DODATEČNÉ INFORMACE XXII.

v souladu s ustanovením § 49 odst. 1 zákona č. 137/2006 Sb., o veřejných zakázkách, ve znění pozdějších předpisů (dále jen „ZVZ“), byly zástupci zadavatele doručeny žádosti o dodatečné informace k zadávacím podmínkám veřejné zakázky s názvem „ČZU – Mezifakultní centrum environmentálních věd – 2. část“, ev. č. veřejné zakázky: 482946, zadávané zadavatelem **Česká zemědělská univerzita v Praze**, se sídlem Kamýcká 129, PSČ 165 21, Praha 6 - Suchbátka, IČ: 604 60 709 (dále jen „Zadavatel“).

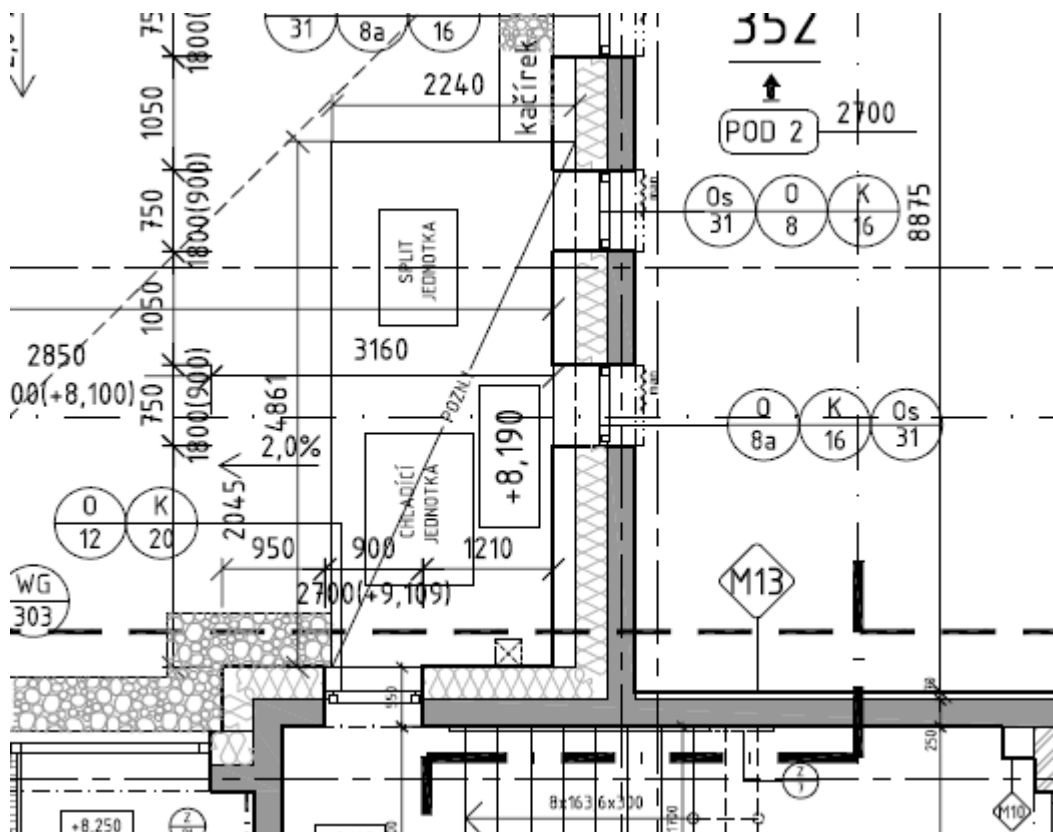
„Technologie potravinářského chlazení: V jaké vzdálenosti od jednotky na střeše má být splněn požadavek maximálního akustického tlaku 47 dB? 1 m, 10 m? Dále žádáme o zaslání limitu hmotnosti jednotky na střeše, jediný odkaz je „hmotnost nerozebíratelných celků činí až 315 kg“.“

Obecně v rámci dokladové části Projektové dokumentace je také hluková studie, která definuje požadované parametry prostředí uvnitř jednotlivých chráněných prostor. Maximální akustický tlak této jednotky je 47dB ve vzdálenosti jednoho metru.

Pokud se jedná o chladicí jednotku laboratorních boxů umístěnou na střeše 2.NP (zobrazená na půdoryse 3.NP). Tak zde je umístěná na společném betonovém základě, který utlumí rázy do konstrukce a celkovou váhu roznese.

Limit záleží na statickém posouzení při konkrétním rozložení výztuže (další stupeň Projektové dokumentace). Lze očekávat, že s váhou do cca 750 kg nebude žádný problém.
